# 工程变更通知书 (ECN)

变更申请时间	2024/11/22	项目代码/名称	ZY2248	ECR编号	ECR0011028	变更紧急度	C类
客户名称	福田戴姆勒	提出人	<input checked="" type="checkbox"/> 客户 <input type="checkbox"/> 公司 <input type="checkbox"/> 供应商	ECN编号	ECN0006064		
总成名称	副驾驶员座椅总成/副驾驶员座椅总成			总成件号/QAD号	A668100000025/A668100000006		
零/部件名称	副驾带扣总成/副驾驶员副边罩壳			零/部件件号/QAD号	SHT0017754/SHT0017755		
项目阶段	<input type="checkbox"/> PCP 阶段 <input type="checkbox"/> ED 阶段 <input type="checkbox"/> ET 阶段 <input type="checkbox"/> PT 阶段 <input checked="" type="checkbox"/> SOP 阶段	变更零件类型		<input type="checkbox"/> 自制件 <input checked="" type="checkbox"/> 采购件 <input type="checkbox"/> 外协件			
更改类型	<input checked="" type="checkbox"/> 设计 <input type="checkbox"/> 工艺 <input type="checkbox"/> 模具 <input type="checkbox"/> 夹具 <input type="checkbox"/> 检具 <input type="checkbox"/> 试验\检测方法 <input type="checkbox"/> 原材料 <input type="checkbox"/> 重要二次配套 <input checked="" type="checkbox"/> 其他:						
更改原因	<input type="checkbox"/> 改进措施 <input type="checkbox"/> 预防措施 <input checked="" type="checkbox"/> VA/VE <input type="checkbox"/> 客户要求 <input checked="" type="checkbox"/> 其它			是否需提交客户批准 <input type="checkbox"/> 是 <input type="checkbox"/> 否 <input checked="" type="checkbox"/> N/A

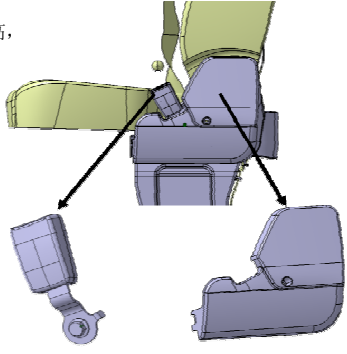
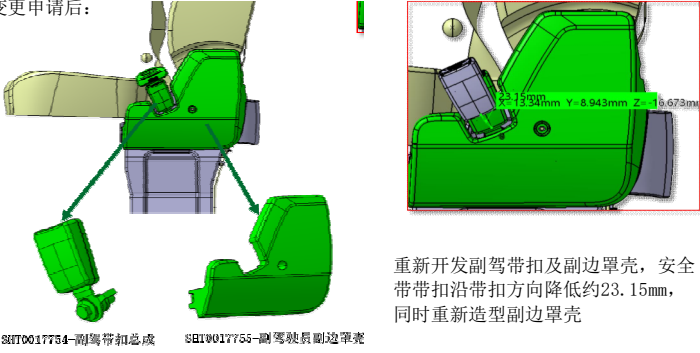
更改等级	<input type="checkbox"/> 级别1		<input type="checkbox"/> 级别2		<input checked="" type="checkbox"/> 级别3		<input type="checkbox"/> 级别4
	较大的更改: 该更改将影响产品的外形、安装或功能		重要的过程更改: 对客户而言该更改有明显的外观变化		对产品成本、库存、质量成本等影响的更改, 对客户无直接影响		1. 文件、试验、工作流程等附带的更改 2. 内部流程或工艺更改 该更改对客户、产品成本或库存无影响
变更申请内容	变更申请前: 客户问题: 副驾座椅安全带扣位置较高, 客户侧向乘坐时(模拟夫妻车做饭场景), 副驾乘员臀部与安全带扣干涉, 有异物感。			变更申请后:

重新开发副驾带扣及副边罩壳, 安全带扣沿带扣方向降低约23.15mm, 同时重新造型副边罩壳			
				是否影响其它项目? (下列填写项目名称) <input type="checkbox"/> 是 <input checked="" type="checkbox"/> 否			
验证\试验方式				<input type="checkbox"/> 样件验证 <input type="checkbox"/> 小批试装 <input type="checkbox"/> 需路试 <input type="checkbox"/> 内部试验 <input type="checkbox"/> 委外试验 <input type="checkbox"/> 客户试验/验证/装车 <input type="checkbox"/> 其他 ( )			
是否影响物流				批准后进行更改所需时间			
<input type="checkbox"/> 是 <input checked="" type="checkbox"/> 否				5个工作日			
主送单位	研究院各部门、各工厂部门						
发放部门	<input checked="" type="checkbox"/> 制造厂 <input type="checkbox"/> 财务部 <input checked="" type="checkbox"/> 前期采购部 <input type="checkbox"/> 营销部 <input type="checkbox"/> 物流部 <input checked="" type="checkbox"/> 质量部 <input checked="" type="checkbox"/> 前期质量部 <input checked="" type="checkbox"/> 工艺部 <input checked="" type="checkbox"/> 产品开发部 <input checked="" type="checkbox"/> 供应商 <input type="checkbox"/> 其它_____
